Новый винт для натяжного ролика 55446

Техническая информация № 1958

Audi A6, Volkswagen T4, LT 28-35, LT 28-46

Рис. 1: 55446

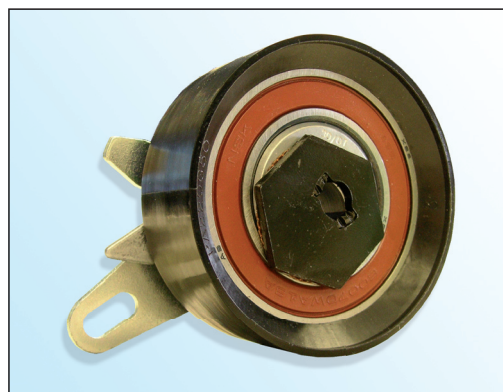
В рамках постоянного совершенствования и обеспечения качества продукции фирма RUVILLE поставляет натяжной ролик 55446 с новым винтом (рис. 3).

- плоская головка «Торкс»
- головка винта Ø 18,5 мм
- класс прочности 10.9
- средство против самооткручивания на резьбе
- повышенное самоторможение

Фирма RUVILLE рекомендует заменить оригинальный винт (рис. 2) на поставляемый винт.

20 ± 1,5 Nm
